INFORME DE HITO DE CONTROL
N° 22826-2023-CG/GRLA-SCC

“LIMPIEZA Y DESCOLMATACIÓN DEL RÍO ZAÑA,
SECTORES SANTA ROSA, ÚCUPE Y RAFÁN, DISTRITO
LAGUNAS, PROVINCIA CHICLAYO, DEPARTAMENTO DE
LAMBAYEQUE”

HITO DE CONTROL N° 1 – AVANCE DE LA EJECUCIÓN DEL
SERVICIO CONFORME A LA FTD APROBADA

Imagen n.º 3
Sección transversal típica del sector Úcupe

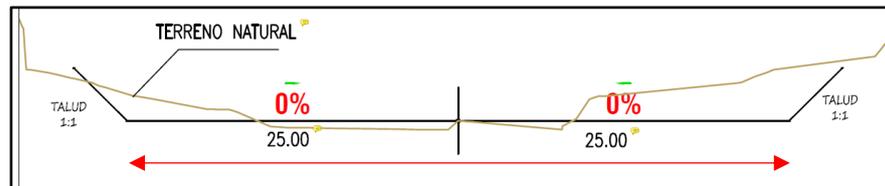
Según el Plano “Secciones Transversales – Lámina ST-01” incluido en la FTD aprobada, el ancho de la base de la caja hidráulica a conformar por parte del Contratista en el sector Úcupe, debe ser de 50 metros; dimensión que fue calculada en el estudio de hidráulica fluvial de la FTD aprobada, en la cual se concluye lo siguiente:

“(…) en base a los cálculos realizados en la presente ficha técnica cabe recalcar que todos estos métodos son empíricos y bajo la teoría de régimen estable, lo cual para el ancho máximo que se cuenta en campo es imposible aplicar ya que se cuenta a una distancia de 25m aproximadamente del eje hacia cada margen, dando un máximo de 50m de ancho limitado por los predios agrícolas aledaños así como zonas altas, y en consideración al último punto se considera para este sector un ancho estable máximo de 50m.”

Imagen n.º 4
Ancho de base de la caja hidráulica desde las progresivas 0+400 a 550 – Sector Úcupe

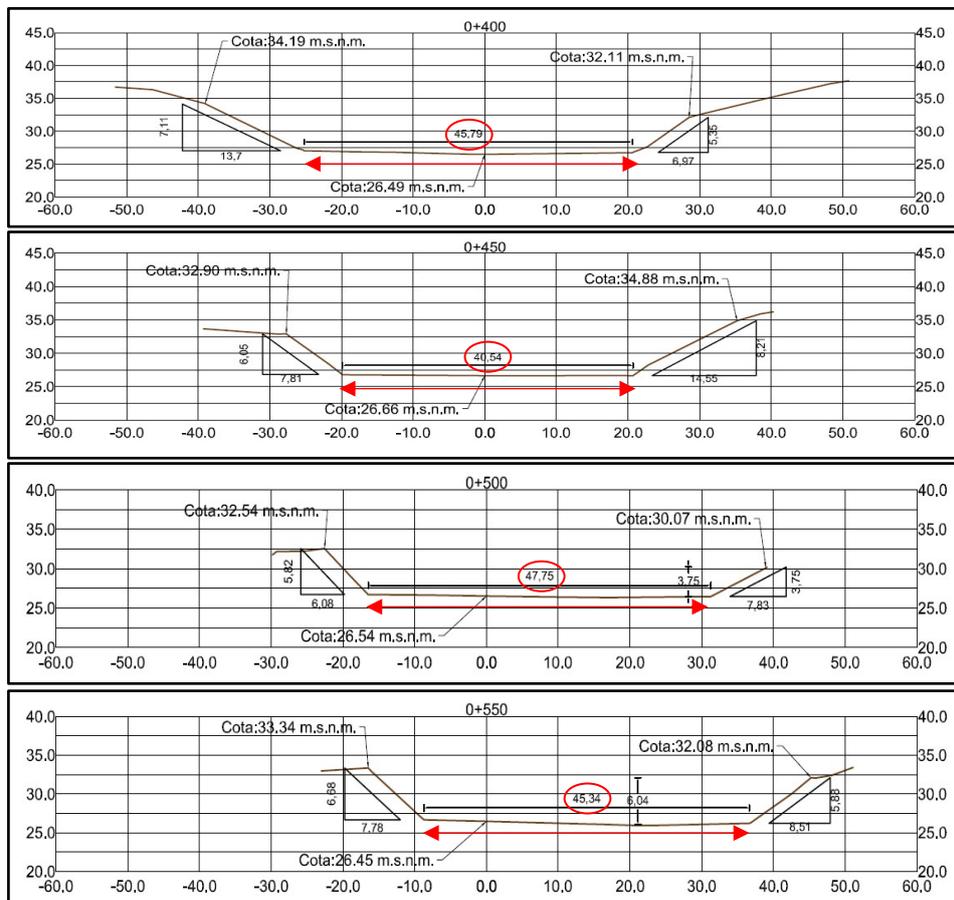
Sin embargo, según las secciones transversales adjuntas al Informe Técnico n.º 09-2023-GRLA/WACP de 26 de setiembre de 2023 elaborado por el topógrafo de la Comisión de Control producto del levantamiento topográfico realizado el 21 de setiembre de 2023, se evidenció que, desde la progresiva 0+400 a la 0+900, el ancho de la base de la caja hidráulica conformada por parte del Contratista en el sector Úcupe es menor a 50 metros, incumpliendo lo establecido en la FTD aprobada, tal como se detalla:

Progresiva (Km)	Ancho de la base de la caja hidráulica	Verificación
0+400	45,79 m	No cumple (Menor a 50 m)
0+450	40,54 m	No cumple (Menor a 50 m)
0+500	47,75 m	No cumple (Menor a 50 m)
0+550	45,34 m	No cumple (Menor a 50 m)
0+600	43,49 m	No cumple (Menor a 50 m)
0+660	39,35 m	No cumple (Menor a 50 m)
0+700	31,44 m	No cumple (Menor a 50 m)
0+750	31,46 m	No cumple (Menor a 50 m)
0+800	33,89 m	No cumple (Menor a 50 m)
0+850	43,39 m	No cumple (Menor a 50 m)
0+900	45,95 m	No cumple (Menor a 50 m)

Ancho de base de la caja hidráulica valorizado desde las progresivas 0+400 a 680 – Sector Úcupe

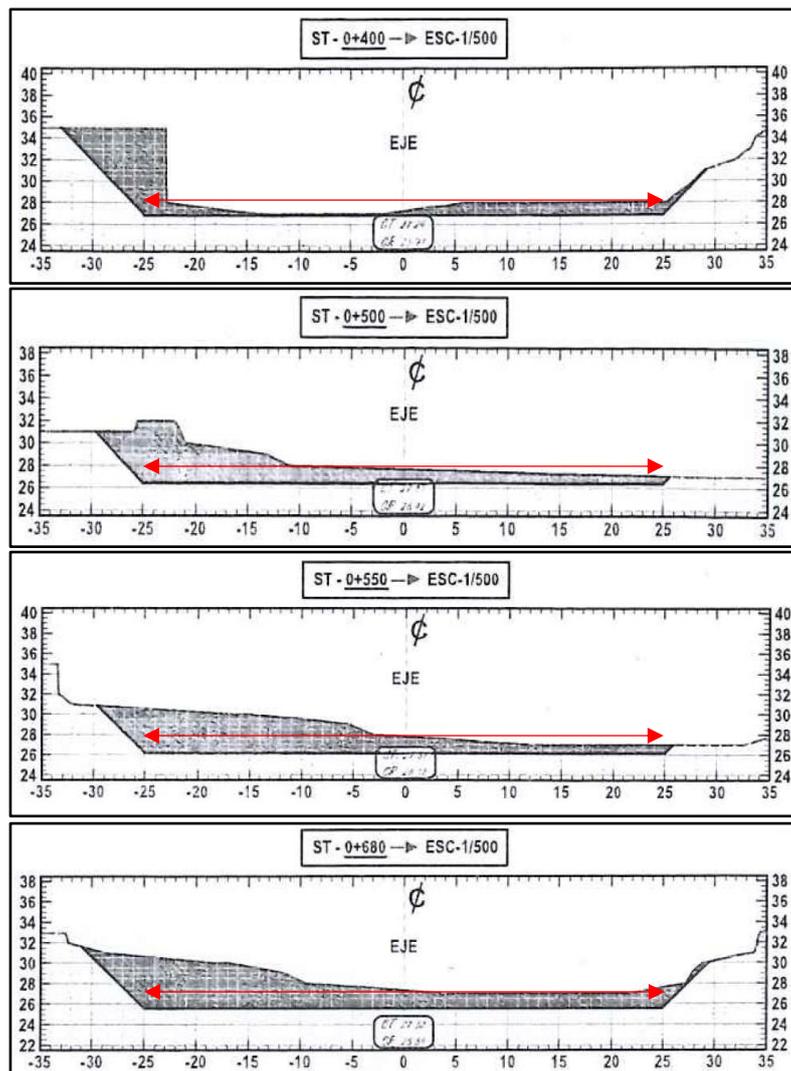
No obstante, según el Plano "Secciones Transversales – Lámina ST-06" incluido en la valorización n.º 1, el Contratista valorizó la partida "01.03.01. Limpieza y descolmatación de cauce" por un monto ascendente a S/ 208 727,89, ejecutada desde la progresiva 0+360 al 0+680; en el cual se aprecia que se ha calculado el movimiento de tierras con una sección transversal cuyo ancho es de 50 m, siendo esta medida superior al ejecutado realmente por el Contratista, tal como se muestra:

Imagen n.º 8
Sección transversal típica del sector Úcupe

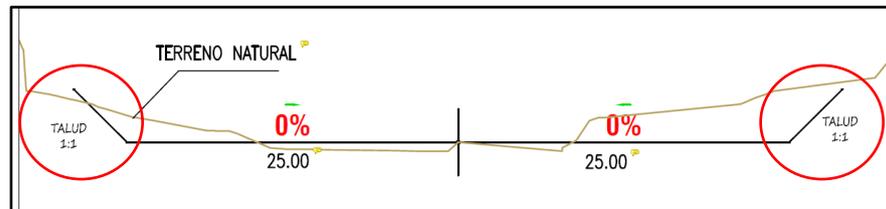
Según el Plano “Secciones Transversales – Lámina ST-01” incluido en la FTD aprobada, el talud del borde de la caja hidráulica a conformar por parte del Contratista en el sector Úcupe, debe ser de 1:1, tal como se muestra:

Imagen n.º 9
Talud de la caja hidráulica en las progresivas 0+604 y 0+900 – Sector Úcupe

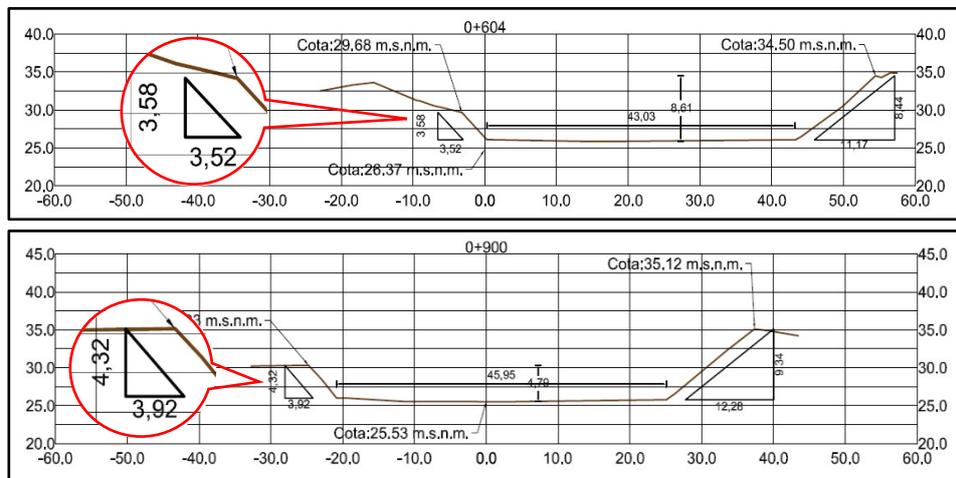
Sin embargo, según las secciones transversales adjuntas al Informe Técnico n.º 09-2023-GRLA/WACP de 26 de setiembre de 2023 elaborado por el topógrafo de la Comisión de Control producto del levantamiento topográfico realizado el 21 de setiembre de 2023, se evidenció que, en la margen izquierda de las progresivas 0+604 y 0+900, el talud del borde de la caja hidráulica conformada por parte del Contratista en el sector Úcupe es mayor a 1, incumpliendo lo establecido en la FTD aprobada, tal como se detalla:

Progresiva (Km)	Borde de la caja hidráulica			Verificación
	Distancia vertical (a)	Distancia horizontal (b)	Talud (a) / (b)	
0+604	3,58 m	3,52 m	1,02	No cumple (Mayor a 1)
0+900	4,32 m	3,92 m	1,10	No cumple (Mayor a 1)

Imagen n.º 13
Desfase entre el alineamiento de la FTD, valorización n.º 1 y el área realmente descolmatada en la curva n.º 2

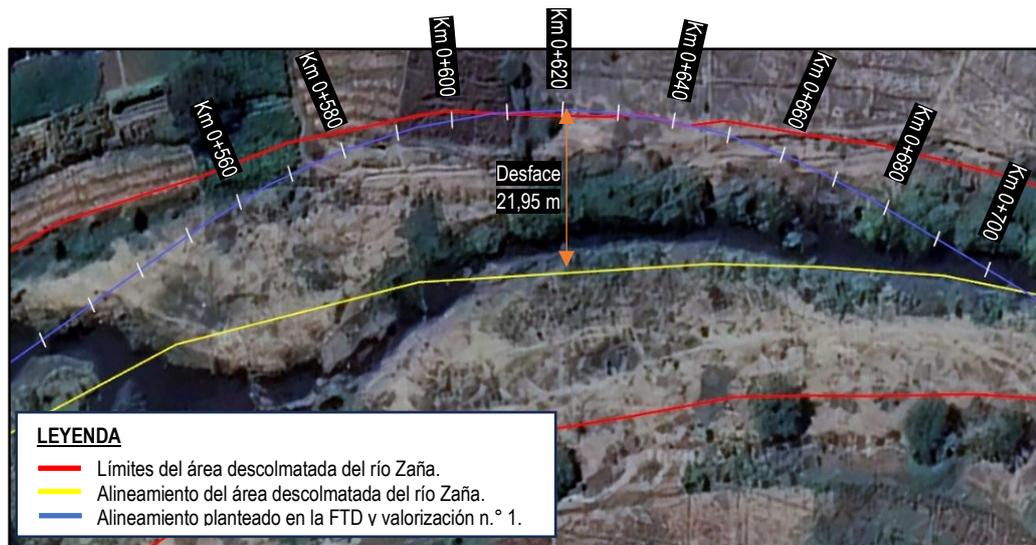
La imagen anterior nos muestra que, en las curvas n.º 2 y 3, el alineamiento planteado por el Contratista en la FTD, así como en la valorización n.º 1, difiere del alineamiento del área realmente descolmatada, en 21,95 y 14,66 metros, respectivamente; lo cual denota una falta de aseguramiento de la calidad técnica de la FTD por parte del señor Manuel Nanfuñay Minguillo, en calidad de ingeniero de Campo y el señor Raúl Petrozzi Puse, en calidad de Ingeniero de Control, toda vez que, en el procesamiento del movimiento de tierras realizado durante la elaboración de la FTD, se ha calculado el volumen sobre una zona del río que no corresponde a su cauce final, tal como se muestra:

Imagen n.º 15
Secciones transversales de las progresivas 0+560 al 0+640 de la curva n.º 2 del alineamiento de la FTD

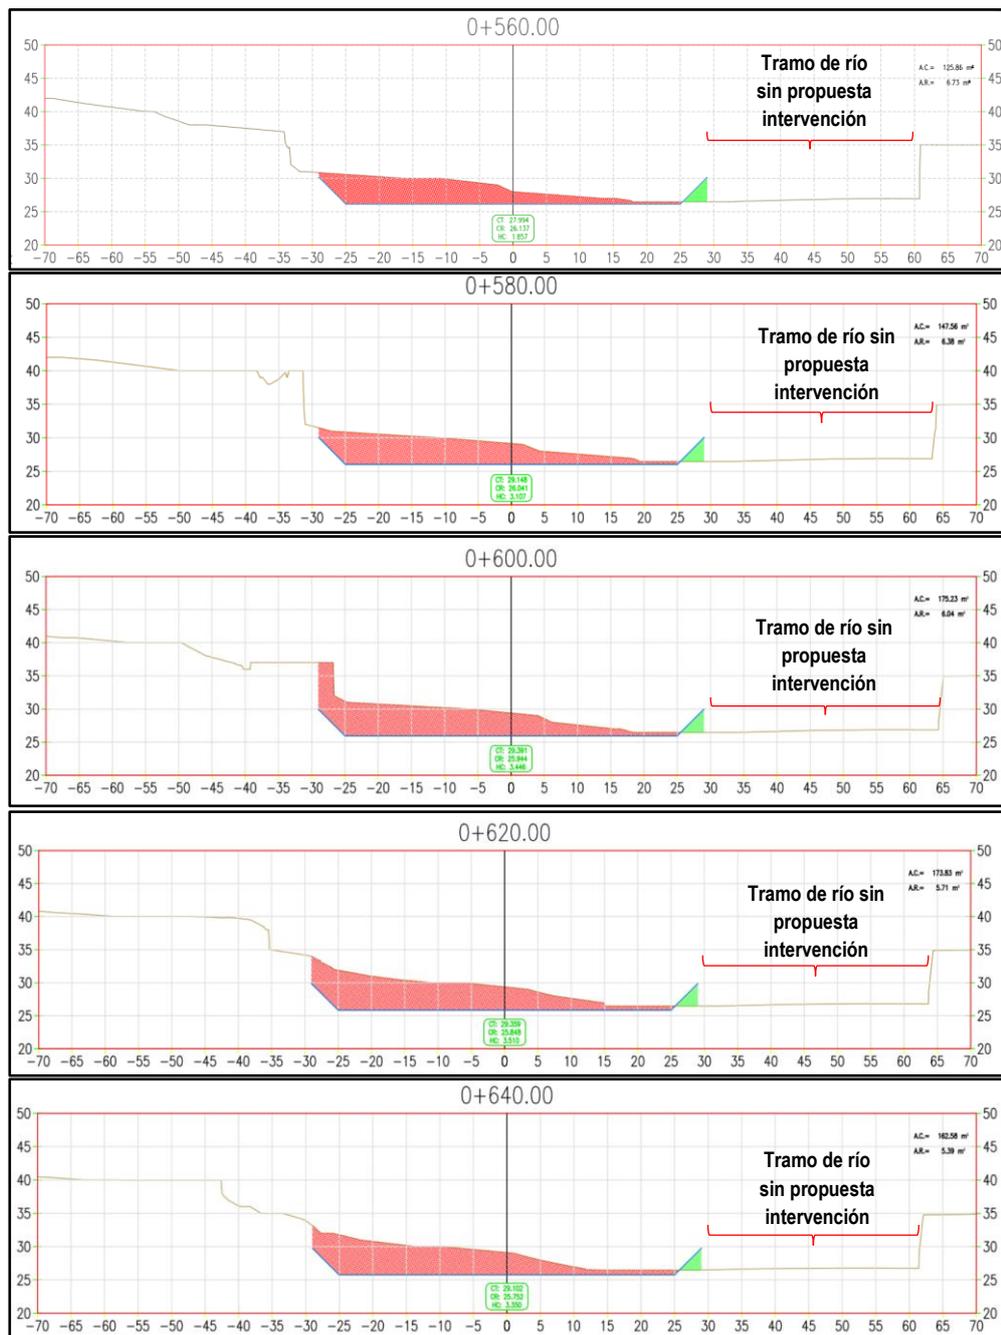
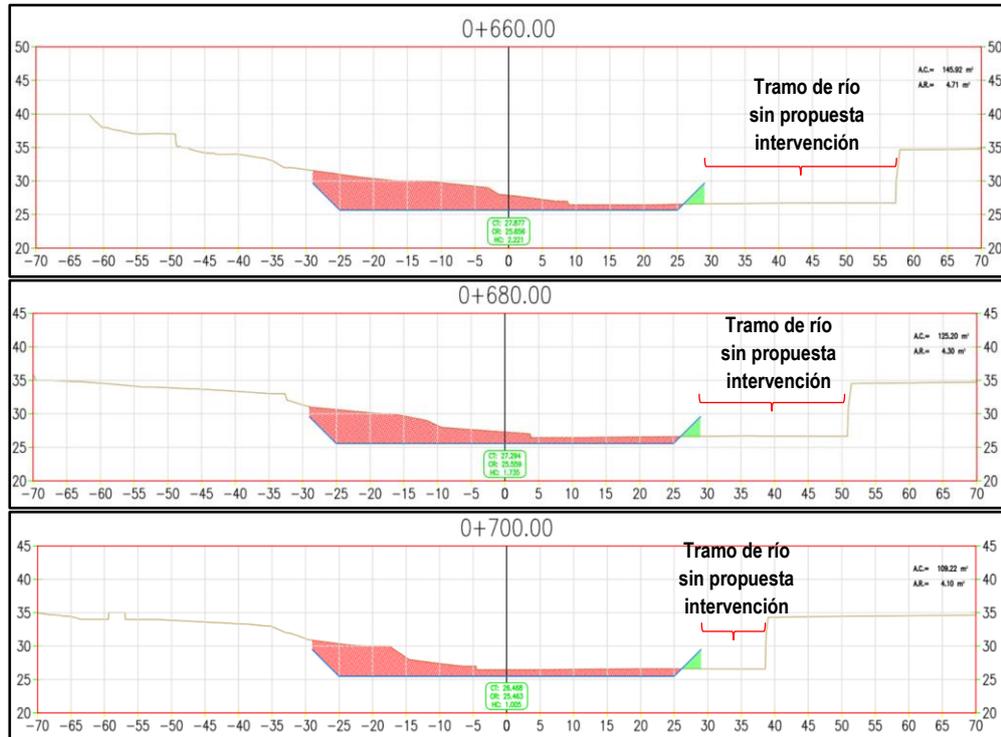
Respecto a las secciones transversales de la curva n.º 2 (Desde la progresiva 0+560 al 0+700) planteadas en la FTD aprobada, se aprecia que el área de corte calculado se concentra en el margen izquierdo del río Zaña, esto debido a que, en estos tramos, el alineamiento planteado por el Contratista en la FTD, así como en la valorización n.º 1, difiere del alineamiento del área realmente descolmatada, ocasionando que se esté realizando el cálculo del movimiento de tierra sobre un área que no corresponde al río en su condición final; advirtiendo además que al margen derecho de la curva n.º 2 no se está planteando la descolmatación, tal como se muestra:

Imagen n.º 17
Secciones transversales de las progresivas 0+800 al 0+820 de la curva n.º 3 del alineamiento de la FTD

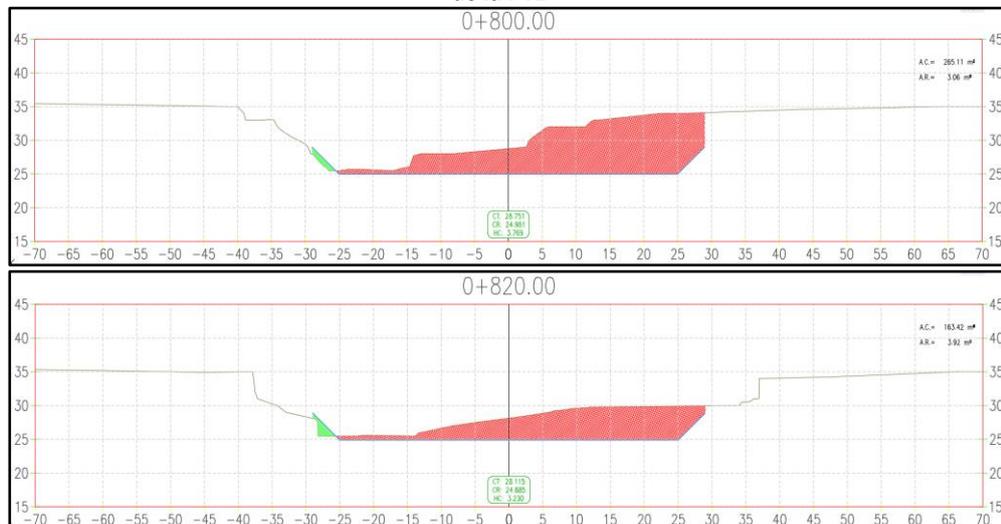
De la misma manera, en las secciones transversales de la curva n.º 3 (Desde la progresiva 0+760 al 0+840) planteadas en la FTD aprobada, se aprecia que el área de corte calculado se concentra en el margen derecho del río Zaña, esto debido a que, en estos tramos, el alineamiento planteado por el Contratista en la FTD, difiere del alineamiento del área realmente descolmatada, ocasionando que se esté realizando el cálculo del movimiento de tierra sobre un área que no corresponde al río en su condición final, tal como se muestra:

Imagen n.º 18
Secciones de la caja hidráulica valorizado desde las progresivas 0+560 a 600 – Sector Úcupe

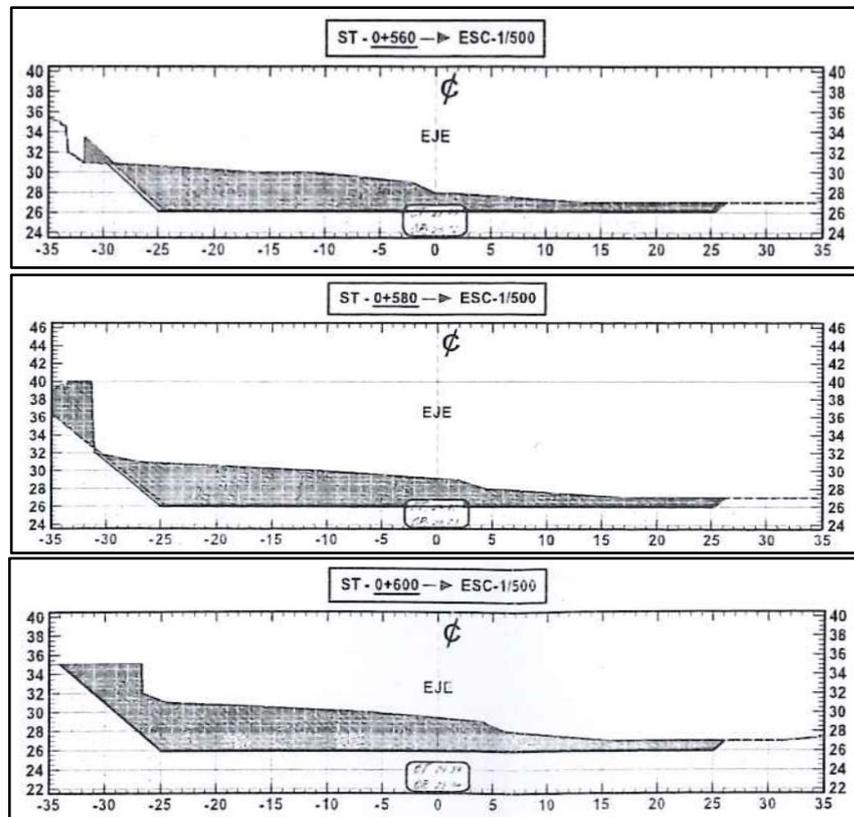
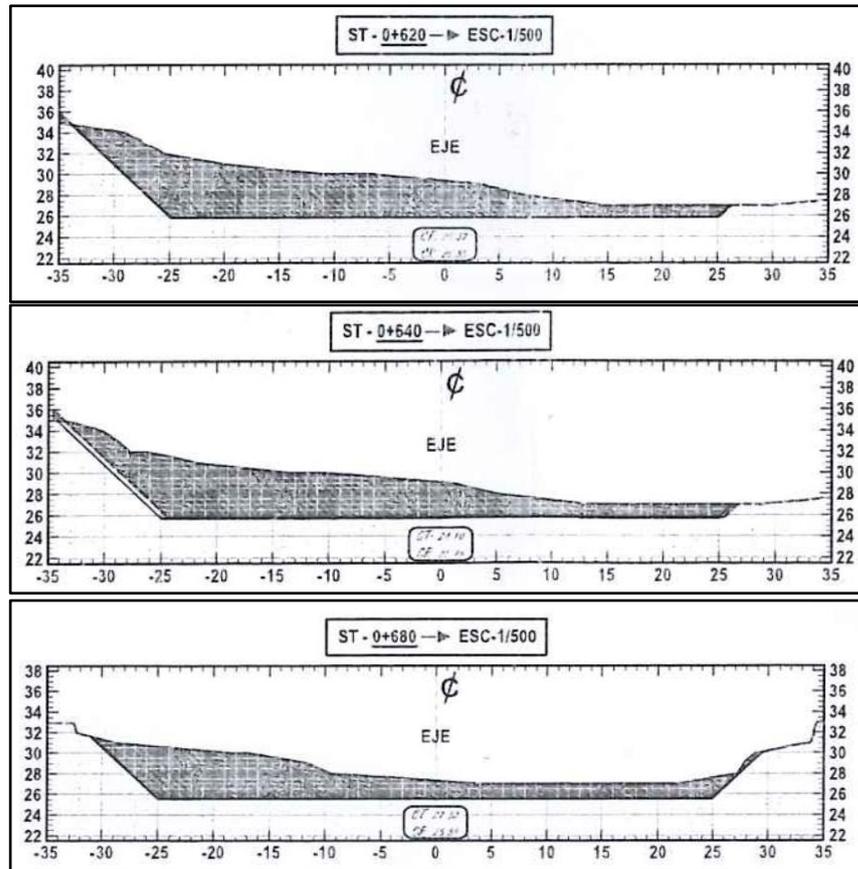
En cuanto a ello, de la revisión al Plano “Secciones Transversales – Lámina ST-06” incluido en la valorización n.º 1, se visualiza que las secciones transversales correspondientes a las progresivas 0+560 al 0+680 presentan una configuración de terreno similar a la que se tiene en la FTD, por tanto, siendo que la valorización contiene la cuantificación de los trabajos realmente ejecutados, se concluye, que el Contratista realizó un metraje similar a lo especificado en la FTD, tal como se muestra:

Imagen n.º 20
Área de corte del terreno no ejecutado por el Contratista – Progresivas 0+560 al 0+620

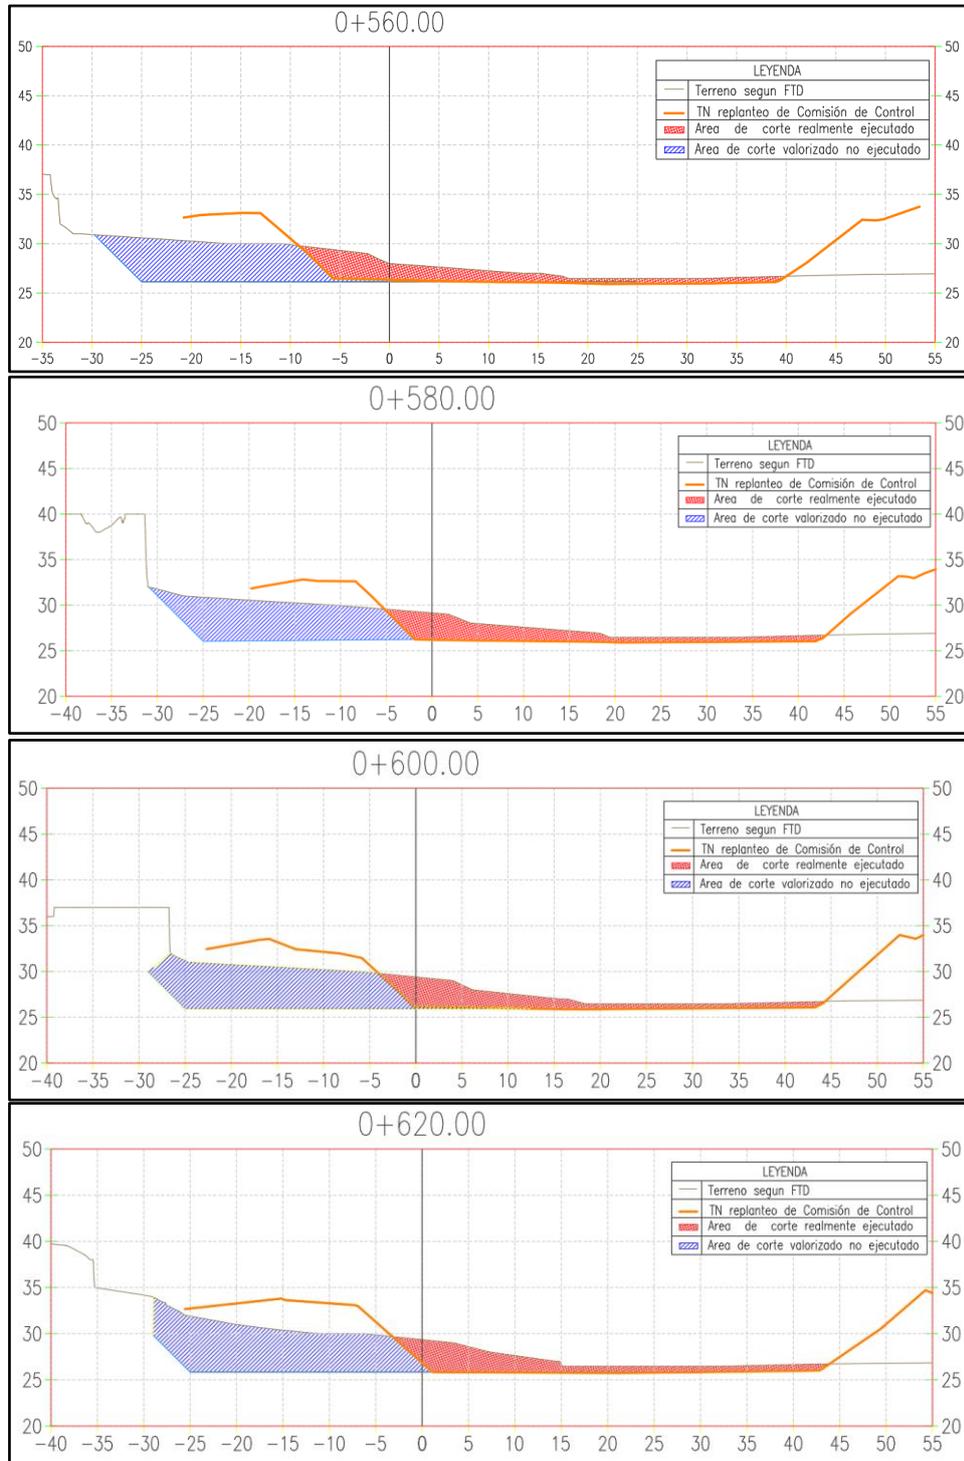
Sin embargo, de la verificación a las secciones transversales adjuntas al Informe Técnico n.º 09-2023-GRLA/WACP de 26 de setiembre de 2023, producto del levantamiento topográfico realizado por la Comisión de Control; se evidenció que, la condición final de la caja hidráulica en la curva n.º 2 del río Zaña en el sector Úcupe ejecutada por el Contratista, no coincide con la sección presentada por este último en su valorización n.º 1, procediendo la Comisión de Control, para una mejor apreciación, a superponer las secciones transversales de la FTD aprobada (similar a la valorización n.º 1), con las secciones transversales obtenida por el topógrafo de la Comisión de Control, empleando para ello el

mismo eje de las secciones planteadas por el Contratista, advirtiendo que, el Contratista valorizó la partida "01.03.1. limpieza y descolmatación de cauce" con un mayor metrado a lo realmente ejecutado, toda vez que el área de corte realmente ejecutado es inferior al área de corte planteado en la FTD y valorizado por el Contratista, tal como se muestra:

Imagen n.º 22
Área de corte del terreno no ejecutado por el Contratista – Progresivas 0+800 al 0+820

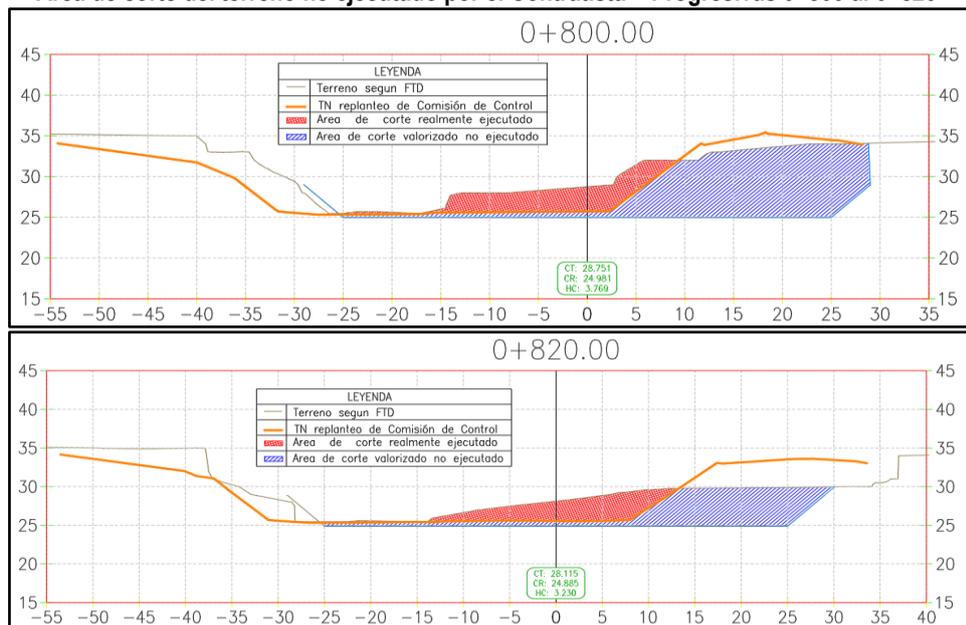
De la misma manera, respecto a la curva n.º 3 del alineamiento planteado en la FTD aprobada y ejecutada por el Contratista, pero que se encuentra pendiente de valorizar, se evidenció que no coincide con la sección transversal elaborada por el topógrafo de la Comisión de Control, advirtiendo que, el Contratista ejecutó la partida "01.03.1. limpieza y descolmatación de cauce" con un menor metrado a lo planteado en la FTD, toda vez que el área de corte realmente ejecutado es inferior al área de corte planteado en la FTD, tal como se muestra:
